Commune Saint Saturnin lès Apt

REVISION DU P.L.U

EXPOSITION PUBLIQUE

CONCERTATION DE LA POPULATION

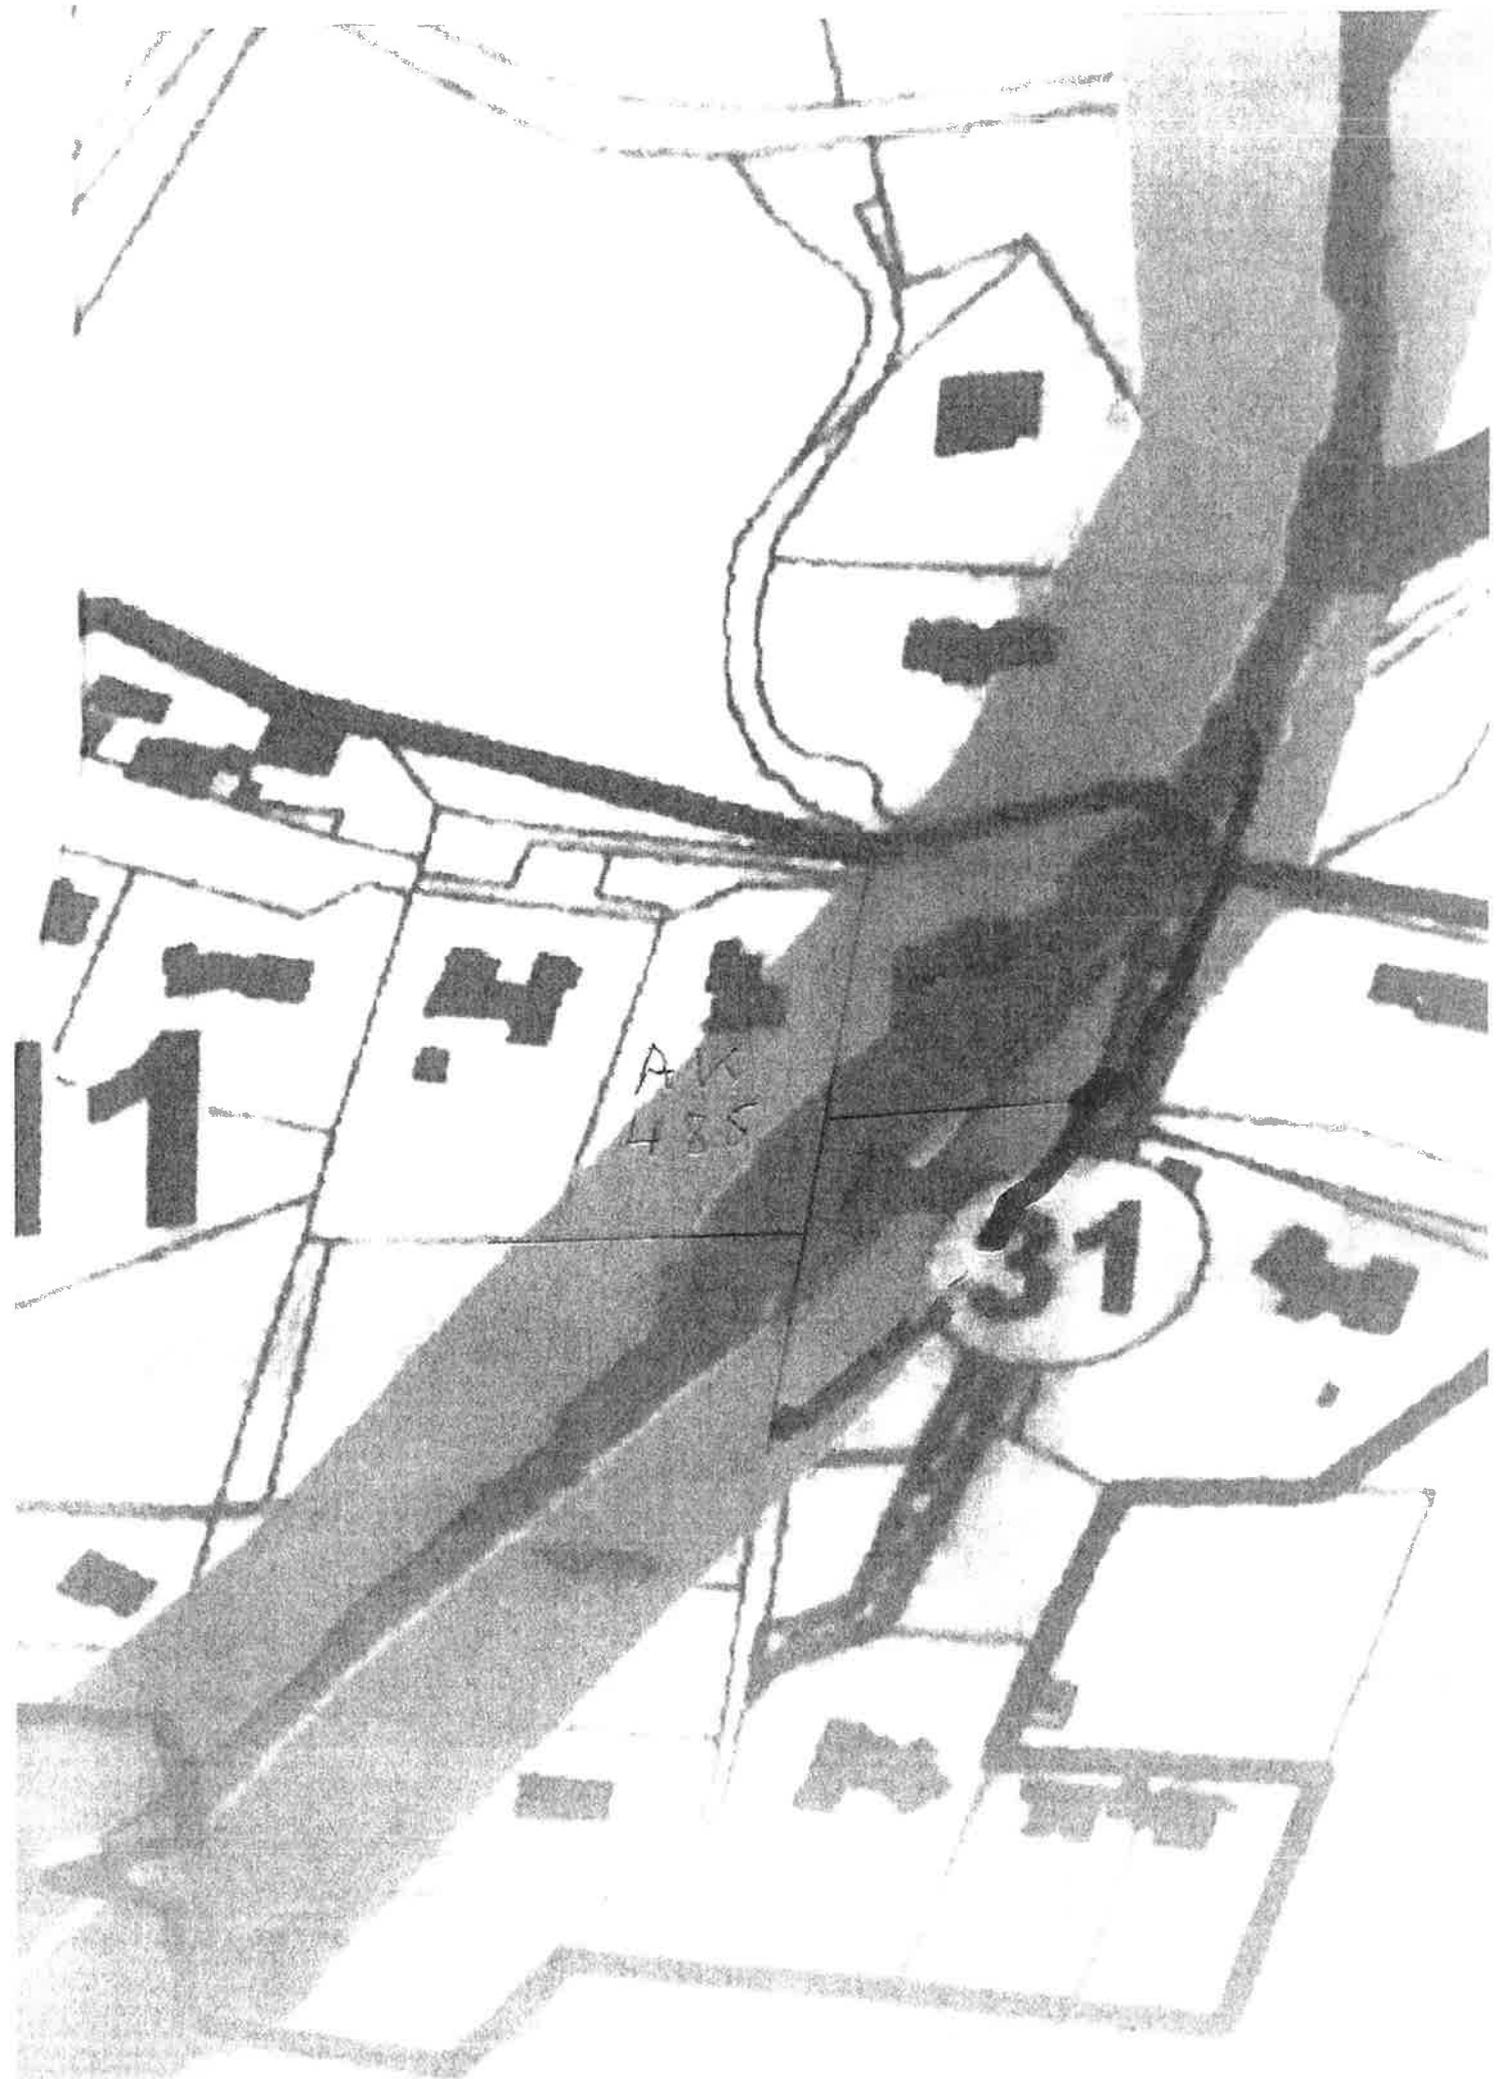
J'ai été surpris de voir une partie de mon terrain AK 485 en zone rouge inondation, la raison en est que,

sur le plan, l' emplacement du ravin est erroné. En réalité ( visible sur Google Earth ) comme indiqué sur la

copie jointe il se trouve beaucoup plus à l' est.

SAINTSATURNIN LES APT - LA MÈRE DE DIEU. ZONE D'ALÉAS PROJETÉE

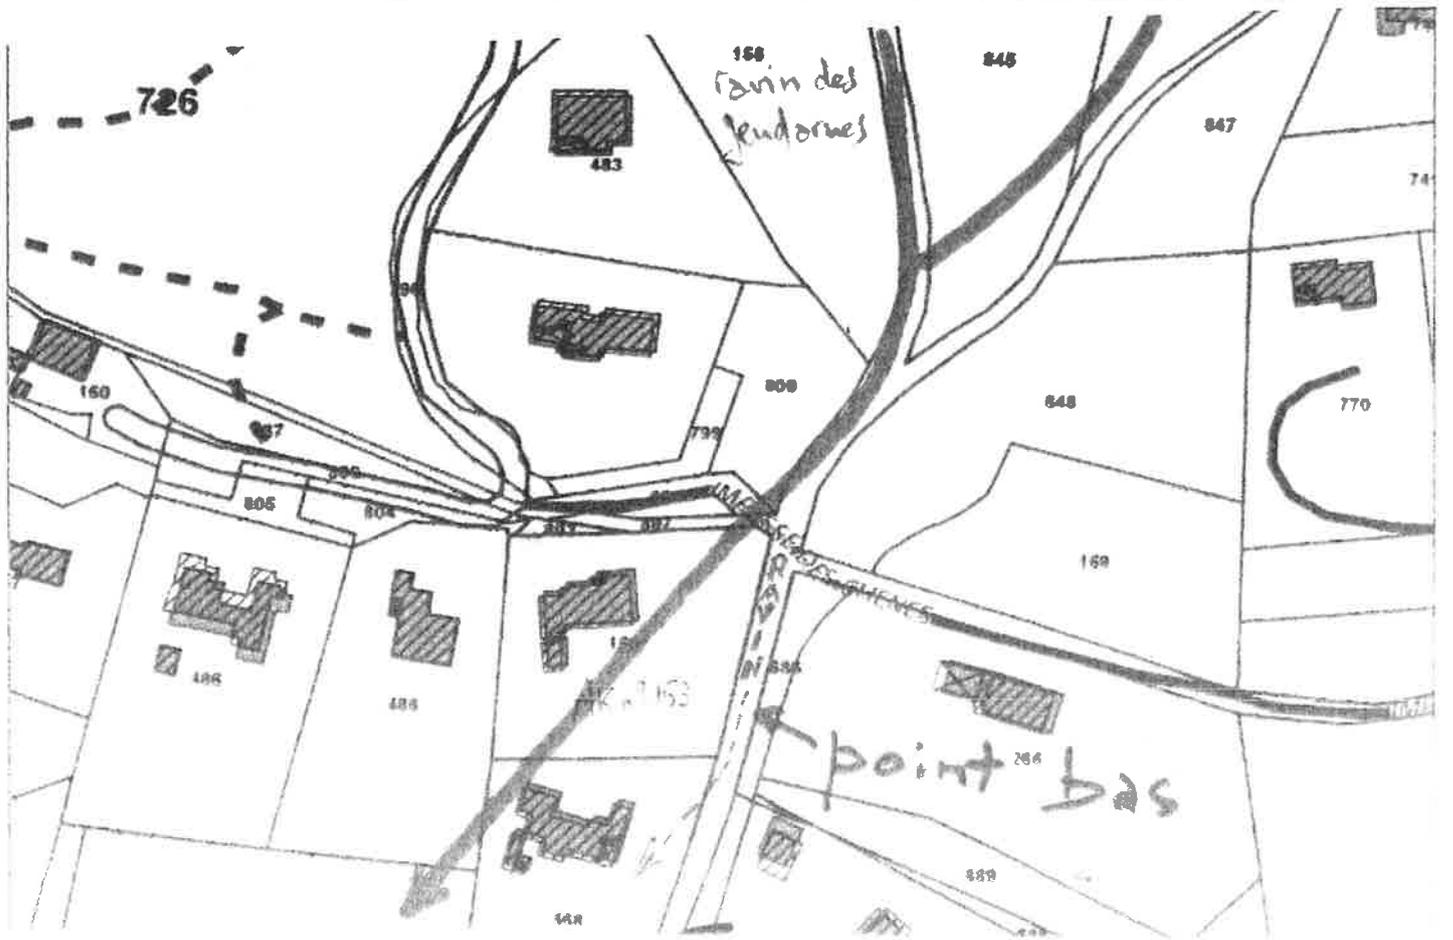
Sur la carte d'aléas, la zone rouge (aléa fort) traverse, en plein milieu *(pièce n°2)* la parcelle cadastrale AK n°153, en s'éloignant du point bas qu'est le ravin situé à l'Est, le long de cette parcelle. Le tracé rouge (et vert par conséquent), doit donc être axé sur ce ravin, en continuité de celui en amont, et ainsi respecter la zone de ruissellement naturel. *(pièce n°3)*

à rectifier

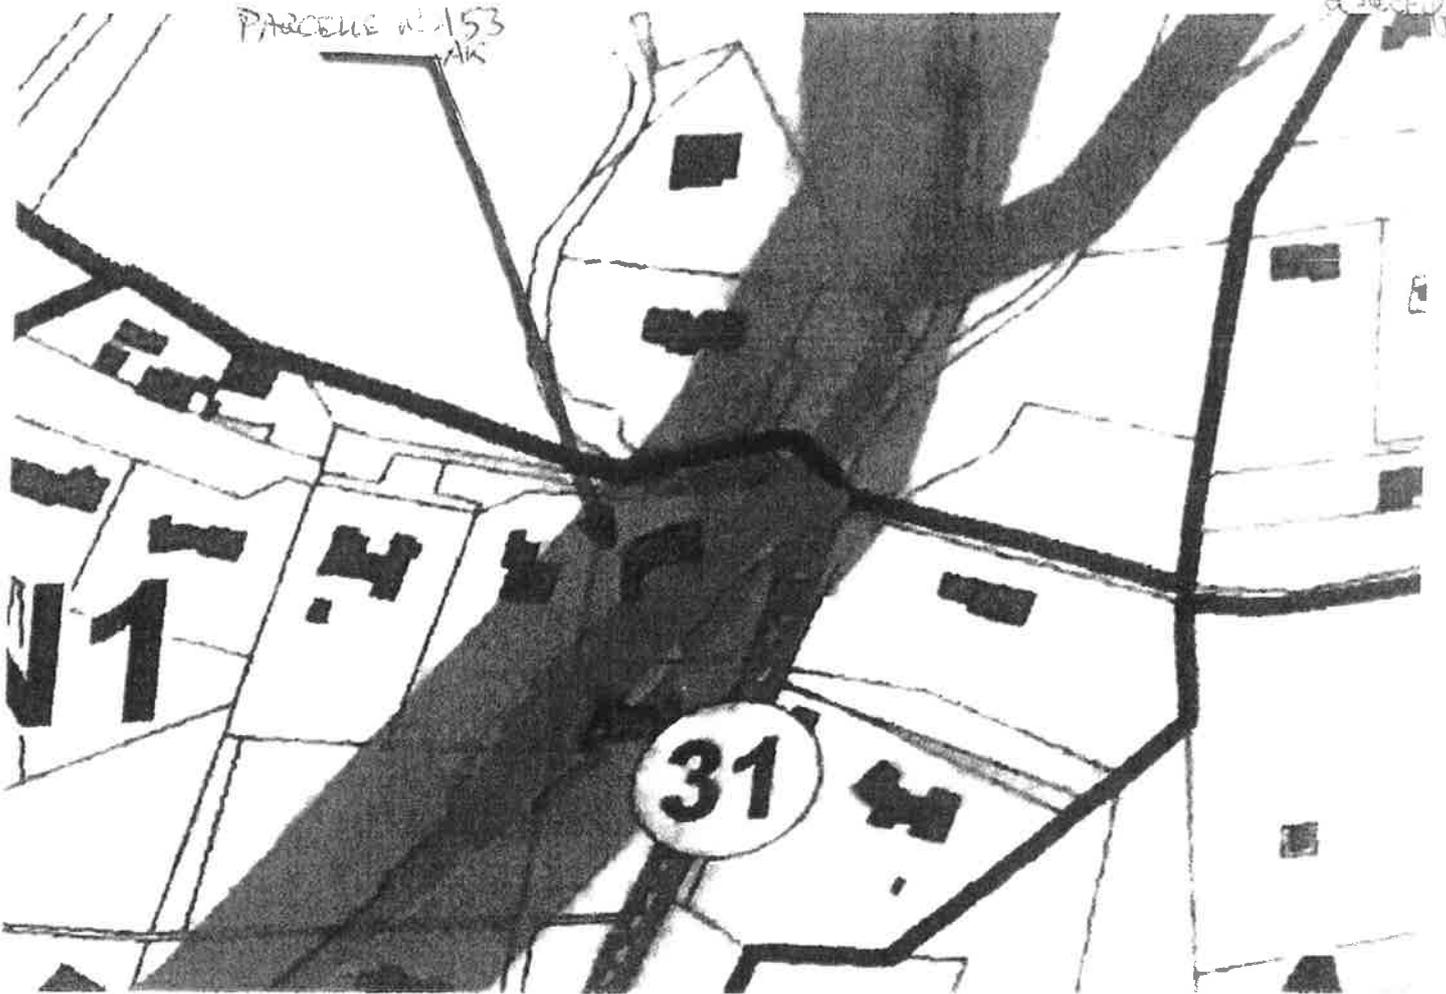
zone d'aléas: zone de ruissellement

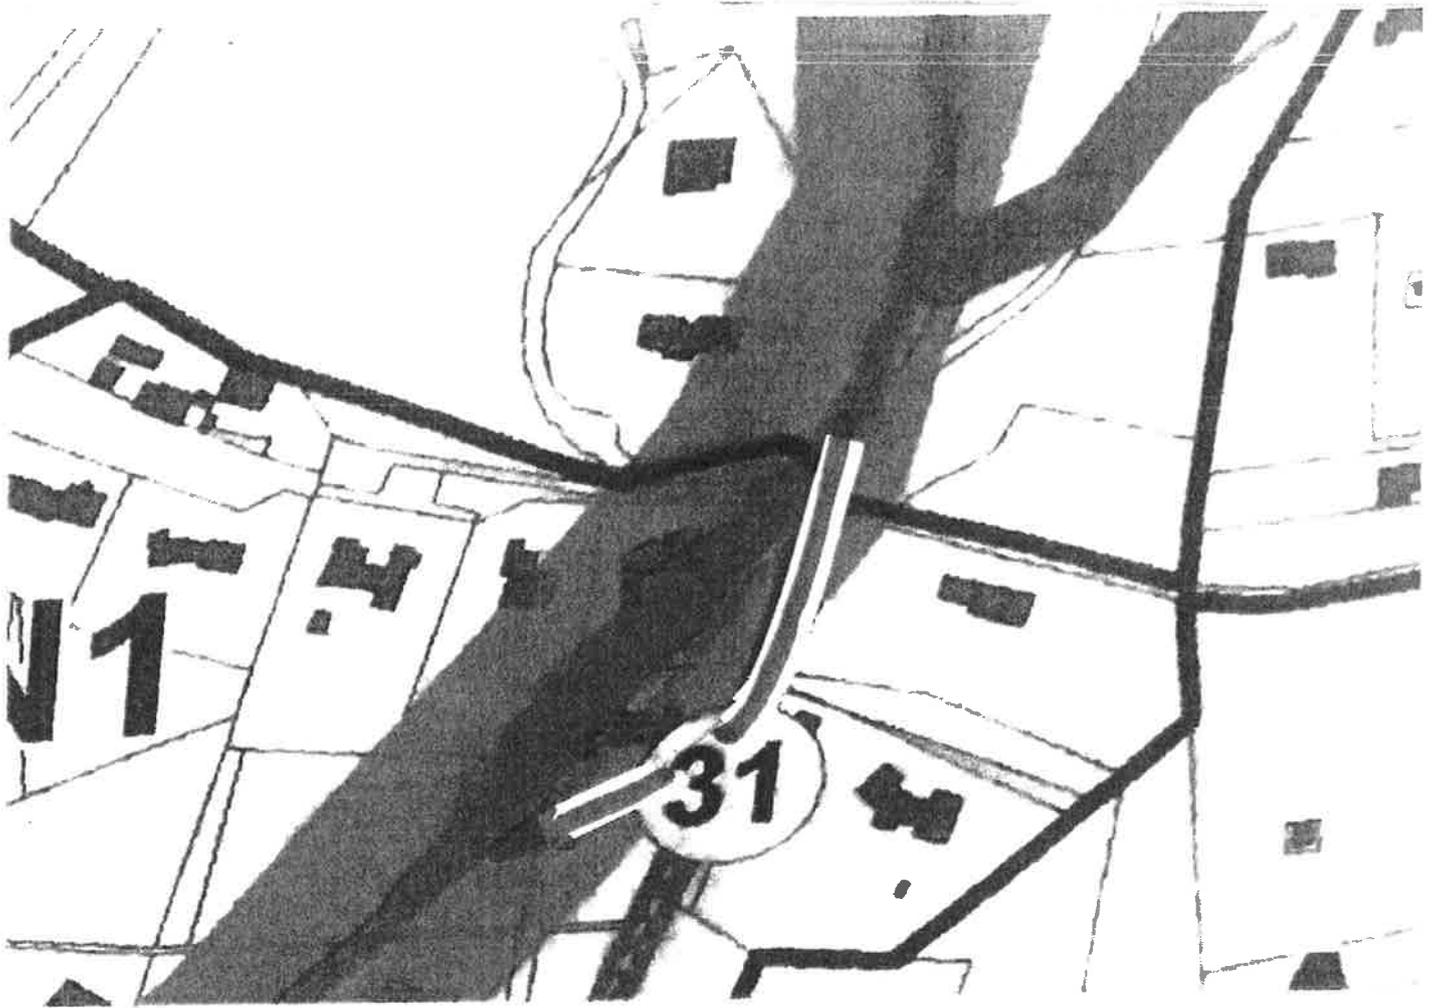
On peut constater sur place et en se référant aux documents joints, que le point bas de la parcelle est le ravin à l'Est en continuité de la combe et du ravin en amont, et que le point bas de la maison existante sur cette parcelle AK n°153, surplombe le ravin de plus de 5 mètres. *(pièce n°4)*
